契約の変更につき議決を求めることについて (原松原線補助都市計画街路工事)

| 1. 工事名 | 平成30年度 第1-1号 原松原線補助都市計画街路工事 |
| 4. 変更理由 | トンネル掘削面における崩落防止対策の追加、重金属含有土の処分の追加 |

■ 事前調査について

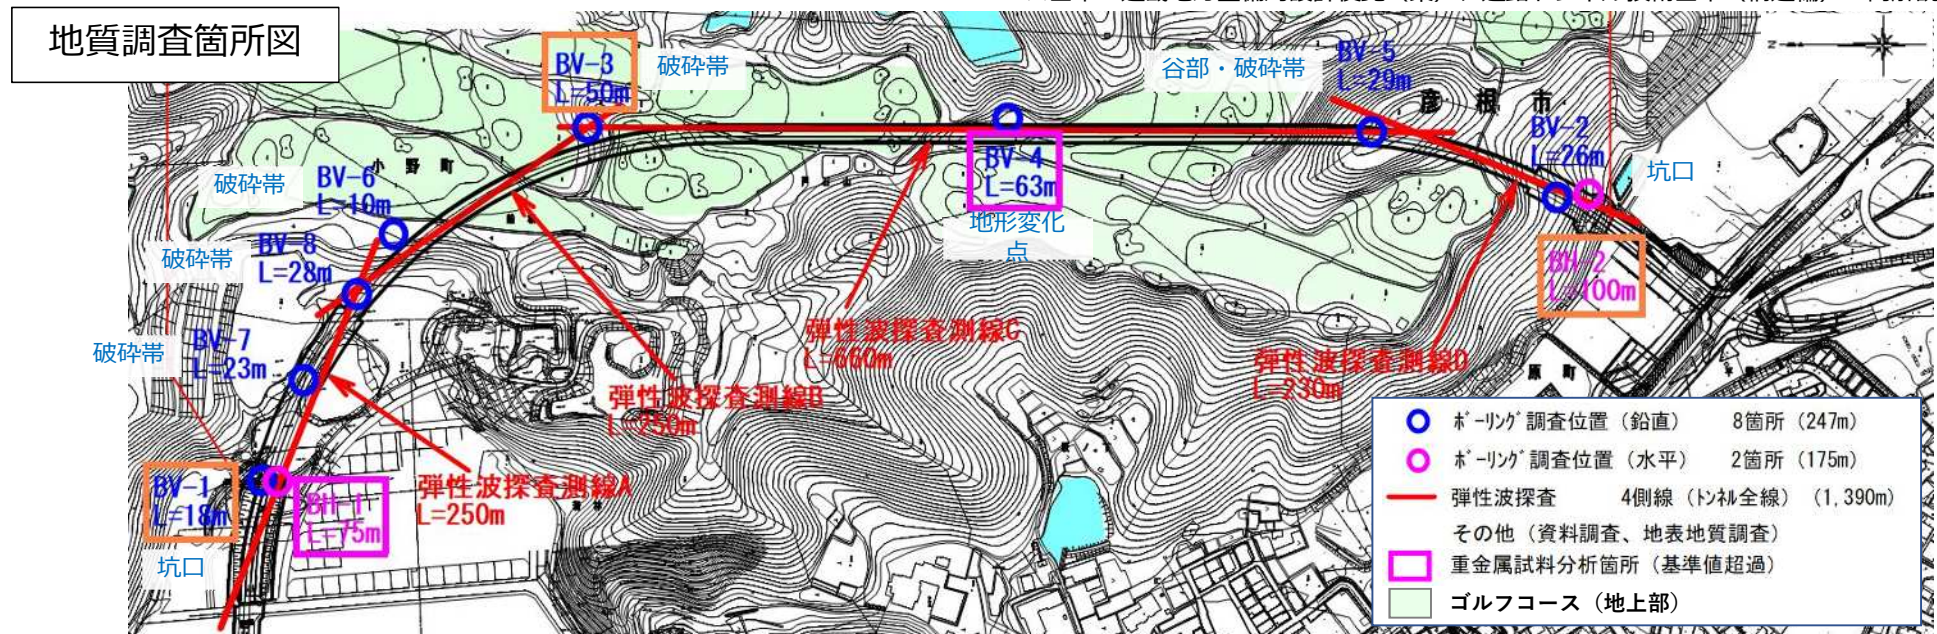
文献調査から、地質が複雑に入り乱れている可能性や、自然由来のヒ素が分布している可能性が認められたため、それらを踏まえた設計検討を行うため、基準に定められた調査のほか、ボーリング孔で速度検層を実施し、地山の強度を8割に低減した。

- 地表の制約条件がある中でも、基準に基づいた調査が行われており、加えて、付加体であることに留意した追加調査も実施されている。調査結果をもとに設計についても標準どおりに進められており、当初の調査設計は妥当であったと考える。
- 重金属含有土の処分を破碎帯において見込んだことは、事前のボーリング調査結果に加えて、専門家の意見も聴取した上でのものであり、妥当な考え方であったと言える。
